Sicherheitsmitteilung 01/2008

Austausch der Bendix-Welle verlängert RK21

Bendix-Welle verlängert RK21

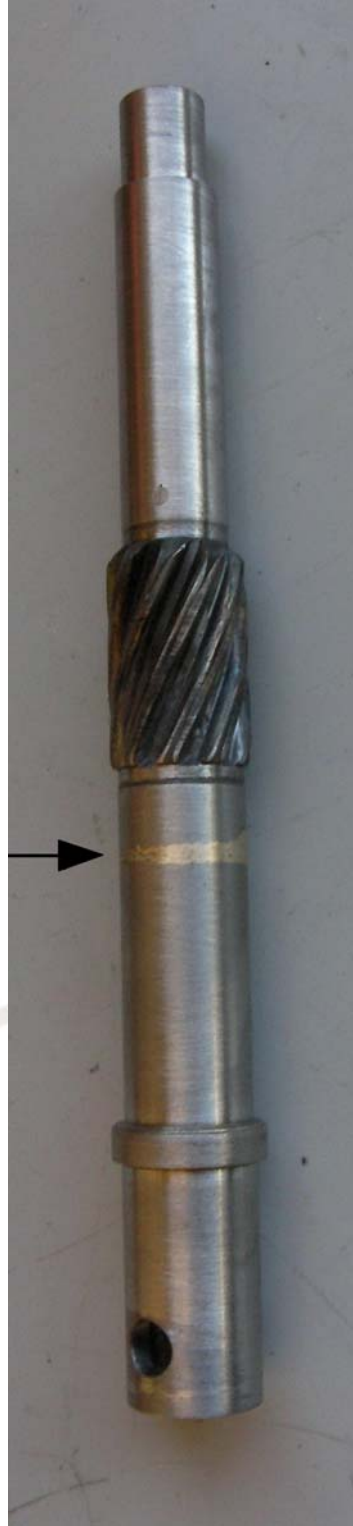
- In vereinzelten Fällen kann es beim Vorrotieren zum Reißen der Schweißnaht der Bendix-Welle verlängert RK21 kommen

- Austausch der Bendix Welle RK21

1. Tragschrauber gegen Wegrollen sichern
2. Stick in Vorderer Position sichern
3. Flight/Brake Schalter auf „Brake“ stellen
4. Maximaldruck aufbauen
5. Rotorsystem sichern
6. Neue Welle RK21 fetten mit HHS 2000 WZ10
7. Demontage der Prerotatorantriebswelle durch lösen der Schraubverbindung M6 am Kardangelenck und anschließendes Abziehen der Welle nach unten.
8. Demontage von vier Stück M4x8mm Imbus-Schraube am unteren Lagerschild der Rotorkopfbrücke
9. Demontage des unteren Bendix-Lagers
10. Alte Bendix- Welle nach unten rausziehen, dabei den Triebbling festhalten
11. Neue Bendix-Welle in den Triebbling und ins obere Lager einstecken
12. Unteres Lager mit Lagerschild wieder verbauen
13. Die vier M4x8mm Imbus-Schrauben mit Schnorr-Scheibe und Loctite 243 WZ 17 sichern
14. Kontrolle ob sich die Bendix-Welle frei in den Lagern drehen kann
15. Montage der Prerotatorantriebswelle
